ANLAGE 1 Teil 1_1DB

ERLÄUTERUNGSBERICHT

110-kV/220-kV/380-kV-Höchstspannungsfreileitung Leitungseinführung in die UA Merzen, Bl. 4132, 4583, 4584 Neubau der Bl. 4132 Pkt. Merzen – Westerkappeln (110-kV, 220-kV, 380-kV), der Bl. 4583 Hanekenfähr - Pkt. Merzen (110-kV, 380-kV), der Bl. 4584 Pkt. Merzen – Wehrendorf (110-kV, 220-kV, 380-kV) sowie der notwendigen Kabelverbindungen zur Leitungseinführung in die Umspann- und Schaltanlage Merzen

1. DECKBLATT

Abbildung 1 Übersicht Verlauf EK 9152

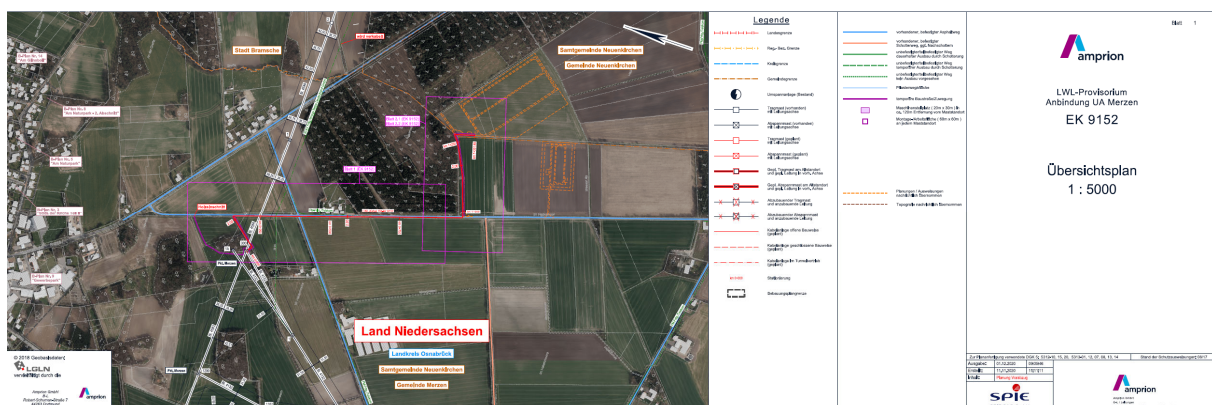
Die Vorhabenträgerin ergänzt insofern ihren Antrag auf Planfeststellung um die Erdverlegung einer Lichtwellenleiterverbindung vom bestehenden Mast 300 der Bl. 4132 entlang der Straße „Kabus Kirchweg“ sowie „Im Hackemoor“ zum Flurstück 26. Von dort über das Flurstück 12/1 der Flur 1 Gemarkung Lintern entlang des Gemeindeweges zur Anlagenfläche der UA Merzen.

Das Kabel wird einem Schutzrohr DN50 (Außendurchmesser 5 cm) in 60 cm Tiefe überwiegend in der Straße „Im Hackemoor“ in offener Bauweise verlegt (Gesamtlänge ca. 1300 m). Beginnend vom Flurstück 14/2 der Flur 10 Gemarkung Südmerzen verläuft das Kabel unter einem Sandacker zur Straße „Im Hackemoor“ und wird dort unter der Bankette geführt. Im Bereich landwirtschaftlich genutzter Flächen liegt die Grabensohle bei etwa 1,2 m, um Einschränkungen für die Flächenbewirtschaftung auszuschließen (unter der Bankette in ca. 60 cm Tiefe).

Im Bereich südlich von „Zum Hülshof“, Höhe „Im Hackemoor 1“ bis „Im Hackemoor 3“ wird das Kabel abweichend grabenlos in der Bankette verlegt. Dort wird das DN50 Schutzrohr zum Schutz der Wurzeln der dortigen Baumhecke der Wertstufe 5 mit einem grabenlosen Verfahren (z.B. HDD, oder ähnliches Spezialverfahren welches in der Ausführungsplanung festgelegt wird) auf ca. 150 m grabenlos verlegt. (Kabellänge somit: 1150 m offene Grabenbauweise zzgl. 150 m grabenlose Verlegung)

Im weiteren Verlauf erfolgt die Verlegung im offenen Graben, um dann auf das Flurstück 26 der Flur 10 in der Gemarkung Südmerzen zu verschwenken. Hier verläuft das Kabel unter der geplanten Zuwegung der UA Merzen

Abbildung 2 Ausschnitt aus Lageplan Anlage 7.3.2

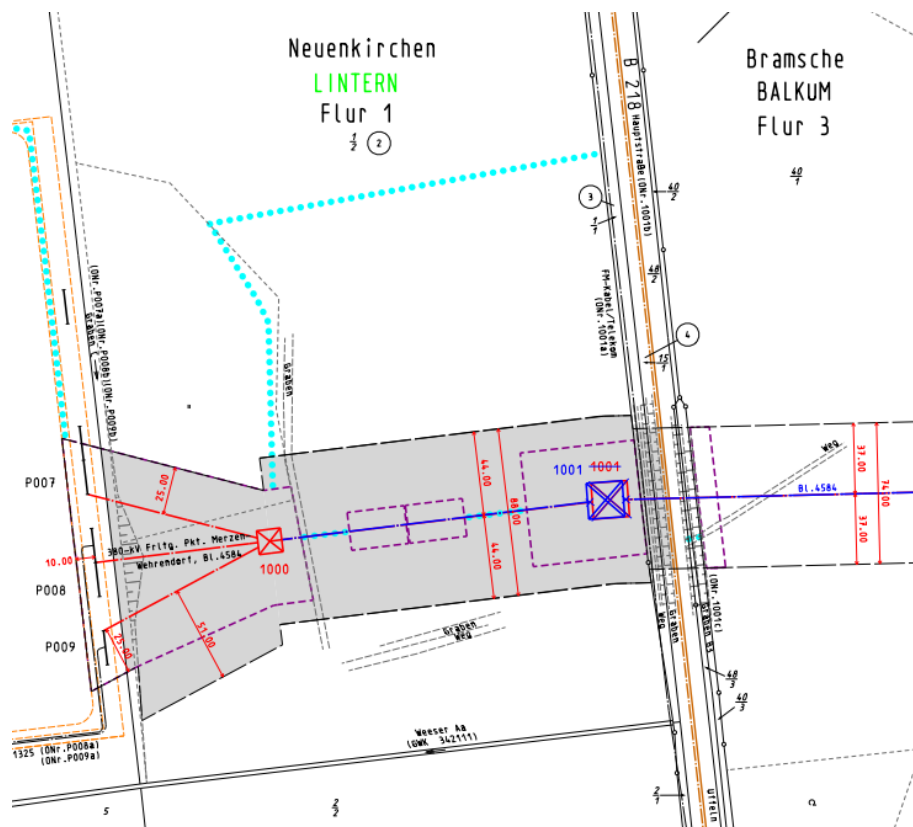
Im Rahmen der Beteiligung der Träger öffentlicher Belange hat sich ergeben, dass der Mast 1001 der Bl. 4584 nicht in der Anbauverbotszone der Bundesstraße 218 geplant werden darf. Die Vorhabenträgerin reicht insofern mit dieser Deckblattänderung die Verschiebung des Mastes 1001 der Bl. 4584 um 2,5 m nach Südwesten ein.

Der Mast steht somit in der Anbaubaubeschränkungszone, hierfür beantragen wir die Zustimmung gem. § 9 Abs. 2 Satz 1 Nr. FStrG [3] der Planfeststellungsbehörde.

Der nächstgelegene Eckstiehl des Mastes liegt somit in 21,54 m Entfernung zum Straßenrand. Die kürzeste Entfernung der Masttraverse liegt bei 29,31 m zum Lotpunkt über dem Straßenrand. (siehe Sonderlageplan Anl. 7 Sonderlageplan 4584 Mast 1001)

Abbildung 3 Anpassung der Zuwegung Mast 4584/1000

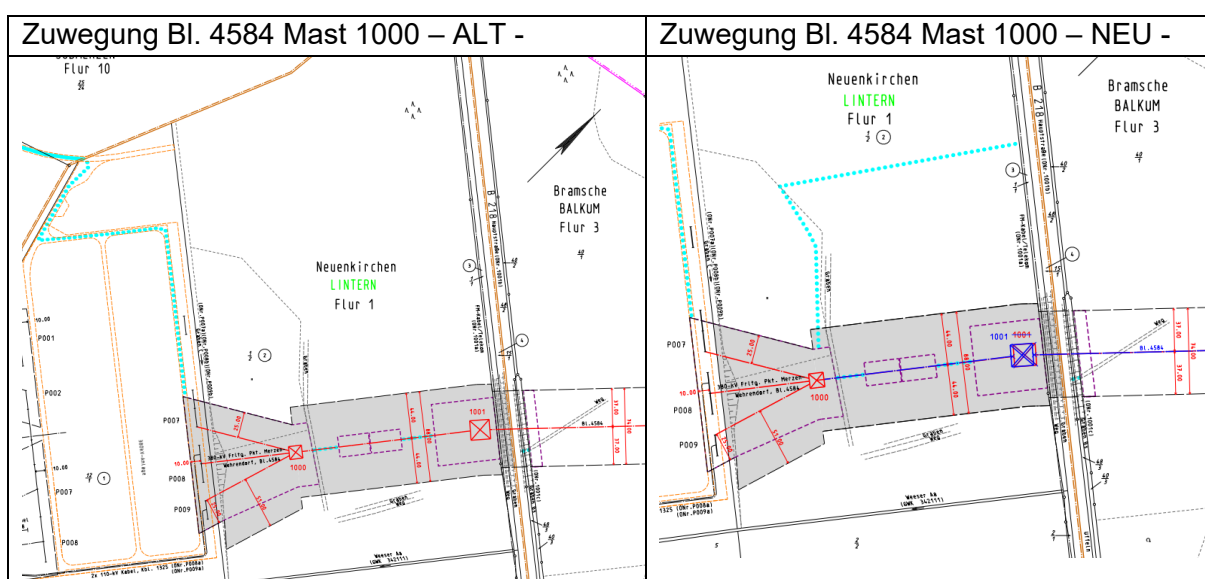
Bei der Abstimmung der Baumaßnahmen vor Ort für die Schalt- und Umspannanlage Merzen und die Leitungseinführung in dieselbe hat sich gezeigt, dass eine zusätzliche Zuwegung zur Zuwegung über das Baufeld der UA Merzen erforderlich ist. Die zeitlichen Bauabläufe der beiden getrennten Bauvorhaben UA Merzen und Leitungseinführung UA Merzen machen dies erforderlich. Die Vorhabenträgerin beantragt daher zusätzlich zur Zuwegung zum Portal der UA Merzen die Zuwegung zu den Masten 1000 und 1001 der Bl. 4584 von der Bundesstraße 218 kommend über den bestehenden Wirtschaftsweg des Flurstücks 1 / 2 der Flur 1 in der Gemarkung Lintern von Nordwesten aus.

Abbildung 5 Auszug Deckblattänderung 1 Anlage 14.2 Plan 2.2 Blatt 1

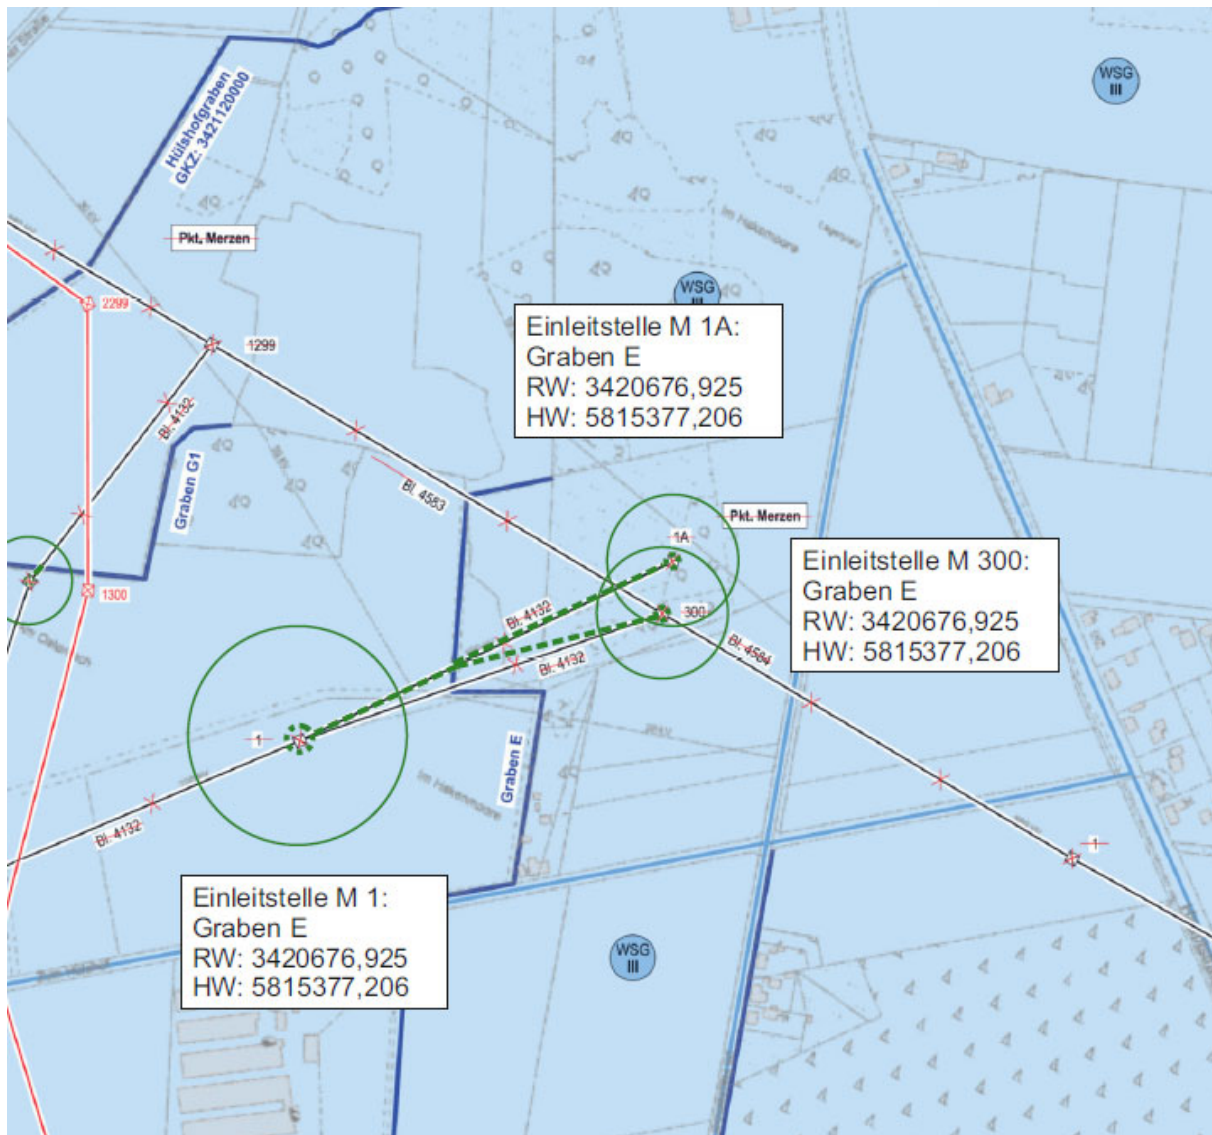
Im Rahmen der Beteiligung der Träger öffentlicher Belange hat sich ergeben, dass in der Anlage 14 der Antragsunterlagen (Wasserrechtlicher Antrag) in der Tabelle 5 Hydrogeologie an den Maststandorten der Bl. 4132, 4583 und 4584 (Rückbau) auf der Seite 17 ein Fehler enthalten war. Für den Mast 300 der Bl. 4583 war der Grundwasserstand mit 2,80 m angegeben. Der Wert ist nicht korrekt. Der Grundwasserstand ist bei 0,9 m.

Die ursprüngliche Annahme, dass an diesem Mast kein Wasserandrang anzunehmen ist, war falsch und es muss nun hier ein Wasserandrang angenommen werden.

Daraus resultiert eine Änderung des Planes Anlage 2.2 Blatt 1 zum Wasserrechtlichen Antrag. Die prognostizierte Auswirkreichweite im Zuge der nun auch am Mast 300 erforderliche bauseitige Grundwasserhaltung wurde ergänzt. Es ist keine weitere Einleitstelle erforderlich. Die Einleitstelle, für die Rückbaumaßnahmen für die Maste M1A und M1 der Bl. 4132 (Graben E) wird mitgenutzt.
